**Avis de la Mission Régionale d'Autorité environnementale
Nouvelle-Aquitaine sur
la régularisation d'une activité de collecte transit et tri de déchets
à La Couronne (16)**

n°MRAe 2021APNA124

dossier P-2021-11453

Source : Etude d'impact – Annexe 32 : plan du site

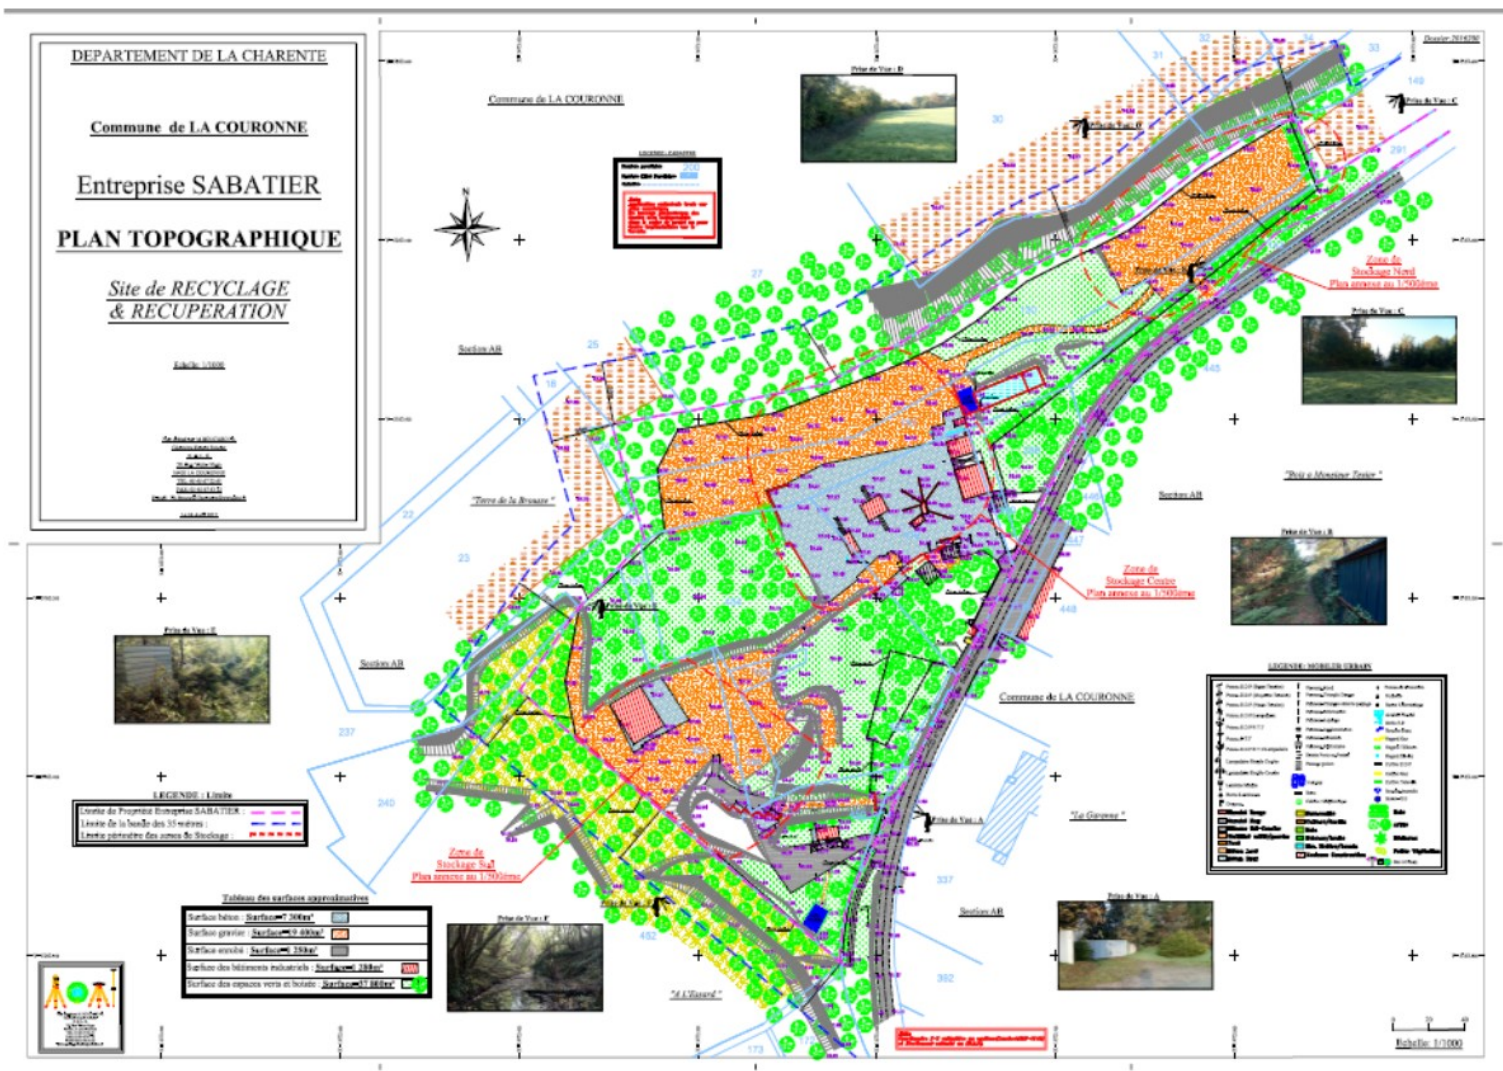
Positionné sur un terrain d'environ 6,7 ha, le site présente une superficie imperméabilisée de 9 830 m². L'ensemble est ceinturé par un bardage acier d'une hauteur de 3 m environ, empêchant la visibilité depuis l'extérieur.

- un bâtiment administratif en entrée du site,
- quatre bâtiments industriels de 6 à 10 mètres de hauteur : bâtiment "métaux" (300m²), bâtiment de tri des déchets industriels banals (DIB) (80m²), bâtiment "atelier de mécanique" (300m²), bâtiment de stockage (400m²) ;
- des aires de stockages bétonnées ou goudronnées (8 550m²) (aire de stockage centrale) ;
- des aires de stockage non imperméabilisées en graves (19 400 m²) (aires de stockage sud et nord) ;
- des espaces non aménagés : 37 800m²
- une station de distribution de carburants.
